ИЗМЕНЕНИЕ № I

ОСТ 108.369.101-76

ПОДОГРЕВАТЕЛИ ПАРОВОДЯЩИЕ.

СИСТЕМЫ ТРУБНЫЕ. ДОСКИ ТРУБНЫЕ
ПЕРЕДНИЕ.

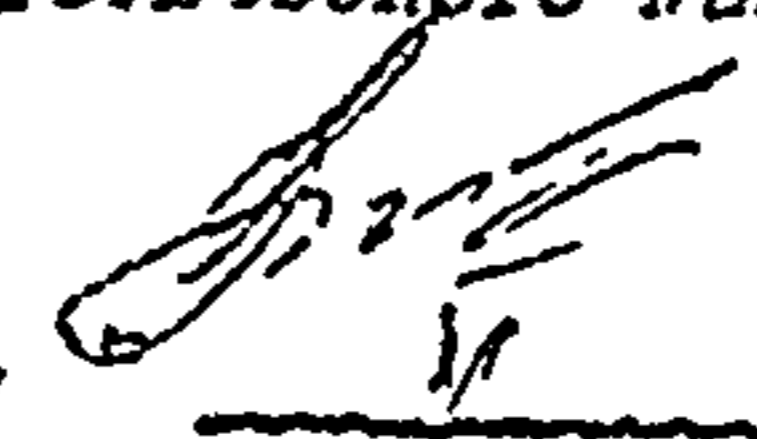
В чертеже размер Z отв. $\varnothing 16,2A_5$ заменить на Z отв. $\varnothing 16,2 H12$.
